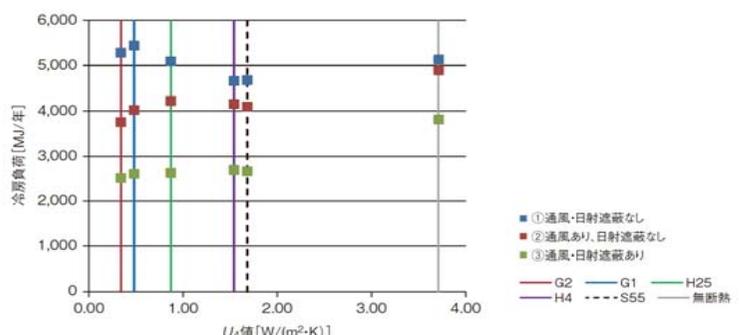
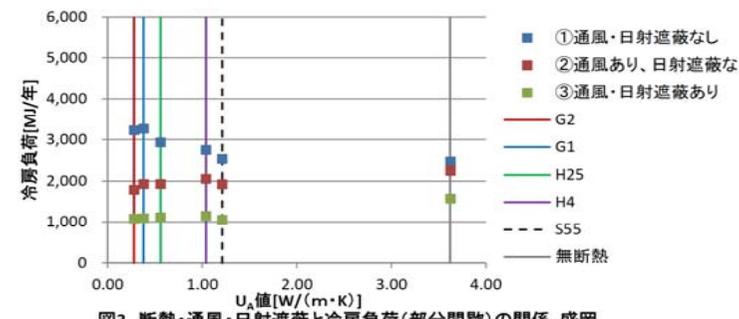
ページ	該当箇所	誤	正
013	V 01	断熱改修は室温上昇により価値あり	断熱改修は室温上昇に価値あり
023	図3	 <p>図3 断熱・通風・日射遮蔽と冷房負荷（居室間歇）の関係_盛岡</p>	<p>グラフ差し替え</p>  <p>図3 断熱・通風・日射遮蔽と冷房負荷（部分間歇）の関係_盛岡</p>
024	図5 左上	外気温度-10℃	外気温度-1.0℃
028	図5 左上	外気温度-10℃	外気温度 2.9℃
103	図1 グラフ	 <p>図1 グラフ</p>	<p>緑点線より上の赤点（矢印の1ヵ所）、誤記のため削除</p>
